PROJET DE PARC EOLIEN DE LA SUCRERIE DEMANDE D'AUTORISATION ENVIRONNEMENTALE

Réponse à l'avis de la Mission Régionale d'Autorité Environnementale n°MRAE 2020-4637 du 11 août 2020

Réponse à l'avis délibéré n° 2020-4637 de la MRAe - Projet de parc éolien de la Sucrerie

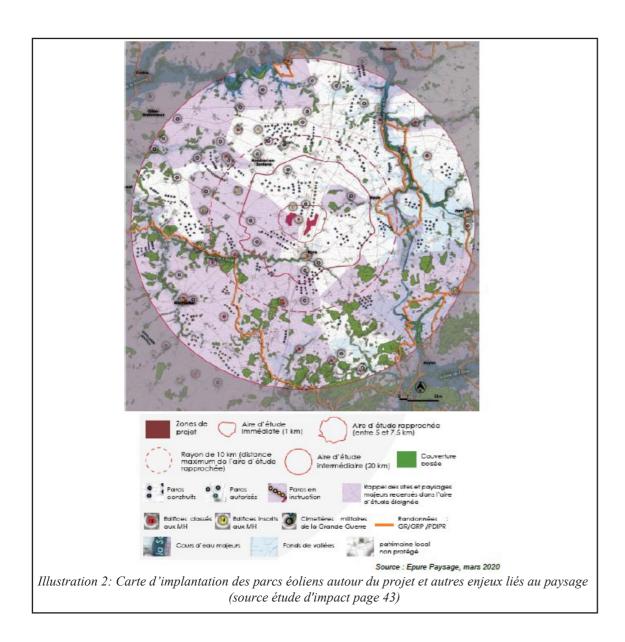
Le projet est localisé dans un contexte éolien très marqué. La carte ci-dessous fait apparaître dans un rayon de 20 km autour du projet :

- une quarantaine de parcs soit plus de 250 éoliennes en fonctionnement ;
- une douzaine de parcs totalisant près de 130 éoliennes en cours d'instruction.
